Stellungnahmen zum Mobilitätskonzept im Rahmen der Offenlage 08.03 - 23.03 (Umlandgemeinden) und 05.04 - 24.04.2016 (Öffentlichkeit)

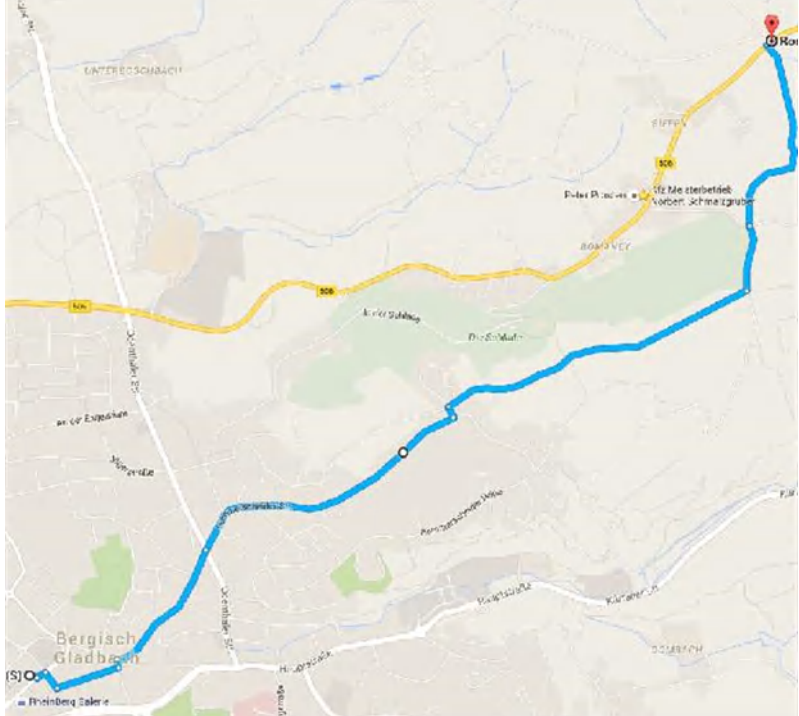
01.2	Einen weiteren Vorschlag betreffe die Situation an der Reuterstr. (vom NCG abwärts) Zurzeit sei dort wegen dem Projekt Strunde hoch vier mehr Verkehr. Durch den Wegfall der Parkmöglichkeiten rechts abwärts lasse sich das Verkehrsaufkommen einigermaßen bewältigen und die privaten Parker hätten offensichtlich auch eine Lösung für ihre PKWs gefunden. Vorschlag	Der Stellungnahme wird gefolgt. Die Maßnahme eines Schutzstreifens auf der Reuterstraße wird im Konzept aufgenommen. Im Detail muss die Maßnahme nach Beschluss des MobiK geprüft und im Ausschuss beraten werden.

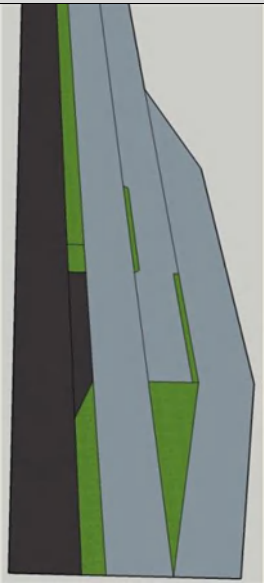
12.17	Die rechtlichen Unterschiede zwischen Eisenbahn und Straßenbahn sollen nicht daran hindern, beide sinnvoll auf denselben Gleisen zu kombinieren, siehe Karlsruher Modell.	Die Stellungnahme wird zur Kenntnis genommen. Dies ist technisch, durch Fahrzeuge, die beide Standards erfüllen, möglich. Der Aufwand lohnt sich aber nur in größeren, zusammenhängenden Netzen. In GL bietet sich hier lediglich die Trasse zwischen dem Bahnhof Bergisch Gladbach S-Bahn und dem Gewerbegebiet Zinkhütte an. Hier ist das Potenzial zu gering. Es wäre eine Insellösung, die zudem eine Elektrifizierung des alten Bahndammes erfordere.

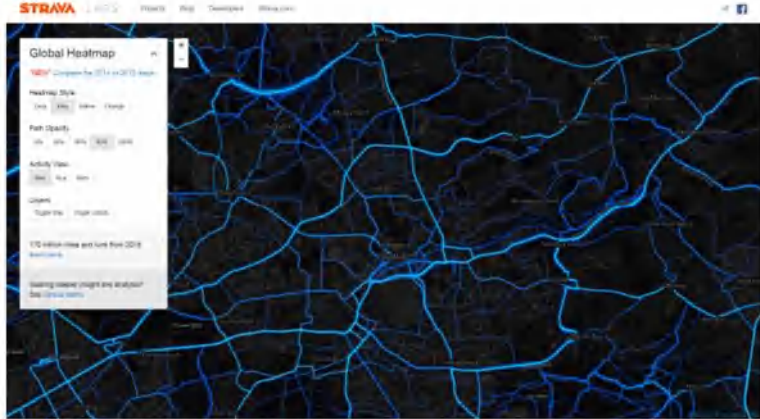
15.5	Ein anderer Ansatzpunkt zur Förderung der stopp- oder wartearmen Fahrradfahrt könnten Freigaben für rechtsabbiegende Radfahrer sein, ähnlich dem grünen Pfeil. Als Radfahrer habe man eine erheblich bessere Verkehrsübersicht und –Wahrnehmung als aus dem Auto. Radfahrer sind i.d.R. recht vorsichtig, da sie bei einem Unfall hohen Gefahren ausgesetzt seien und	Die Stellungnahme wird zur Kenntnis genommen. Derzeit ist die Freigabe mit Grünpfeil für rechtsabbiegende Radfahrer an Lichtsignalanlagen aus verkehrssicherheitstechnischen Gründen noch stark in der Diskussion. Zusammen mit der Kreispolizeibehörde

Nr.	Inhalt	Prüfergebnis
	versperren im Gegensatz zu einem KFZ nicht einen größeren Bereich der Kreuzung. Sehr gute Erfahrungen wären bereits in Basel [1], Paris [2], Idaho (USA) [3] sowie anderen Ländern wie Belgien und den Niederlanden [4] gemacht worden. [1]http://www.nationaler-radverkehrsplan.de/neuigkeiten/news.php?id=4604 [2]http://www.wissenschaft-frankreich.de/de/ingenieurwissenschaften/radfahrer-konnen-jetzt-bei-rot-uber-die-ampel/ [3]https://de.wikipedia.org/wiki/Idaho-Stop [4]https://de.wikipedia.org/wiki/Rechts_abbiegen_f%C3%BCr_Radfahrer_frei	werde über diese Maßnahmen auch auf dem Stadtgebiet von Bergisch Gladbach schon diskutiert, jedoch ist solch eine Maßnahme immer im Einzelfall und auf die Örtlichkeit bezogen zu prüfen.

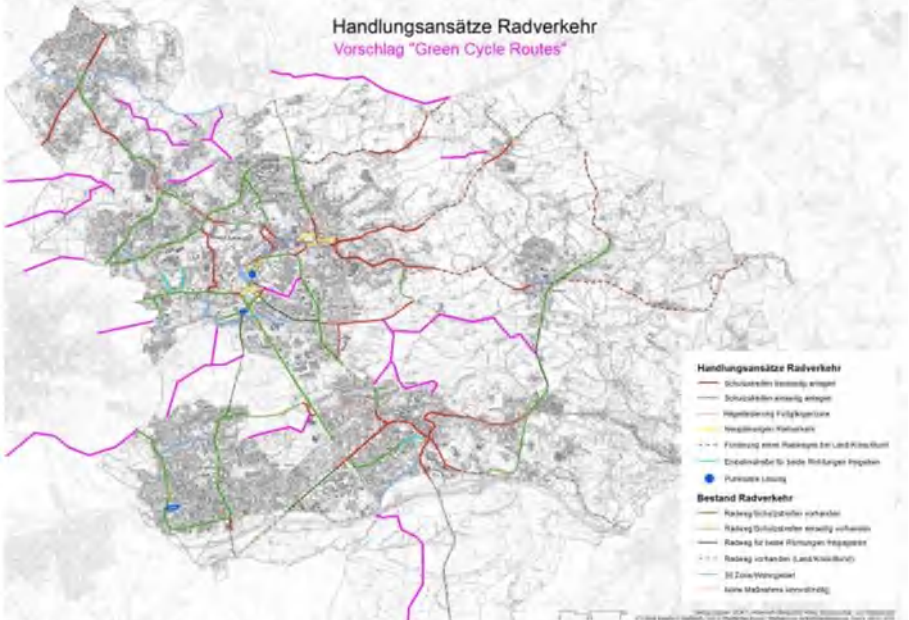
15.10	Es werde die Frage gestellt, warum An der Gohrsmühle/Schnabelsmühle vor und hinter dem Turbokreisel kein Radfahrstreifen statt des Schutzstreifens angelegt werde.	Der Stellungnahme wird gefolgt. Im Rahmen der Neubaumaßnahme des Kreisverkehrs Schnabels-

Nr.	Inhalt	Prüfergebnis
		mühle ist vorgesehen die Zufahrten zum Kreisverkehr mit Radfahr- bzw. Schutzstreifen auszustatten (siehe Maßnahmentabelle Radverkehr). Bei ausreichenden Platzverhältnissen werden auch hier die Radfahrstreifen den Schutzstreifen vorgezogen.
